监 理 通 知 单

工程名称:江苏太仓逸枫化纤 2MW 分布式光伏项目

编号: TCYF-ZHJL-TZD-002

事由: 关于施工现场混凝土支墩施工质量事宜。

附图二:

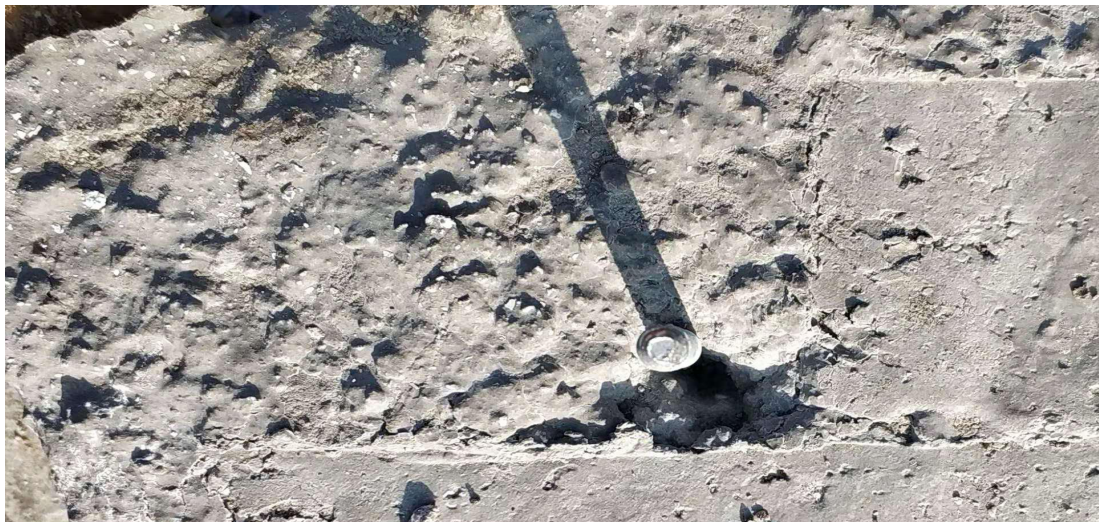
- 1、混凝土支墩浇筑后,未经报验拆模,拆模过早,影响支墩强度,出现啃边问题,不符合规范要求,要求按相关规范要求拆模,浇筑前模板隔离剂涂抹到位,拆模时禁止人员踩踏。
- 2、支墩浇筑时振捣不到位,出现蜂窝麻面问题,且表面出现漏石子现象,要求浇筑时振捣到位,表面收光抹平。
- 3、要求做好养护措施,养护到位,确保砼支墩强度。

要求: 以上问题要求你单位限期两日内整改完成,自检合格后报监理复查,不合格的不予使用,要求你单位在通知单回复时,详细阐述,问题整改采取的纠正措施、整改经过和整改效果。(详见附图)
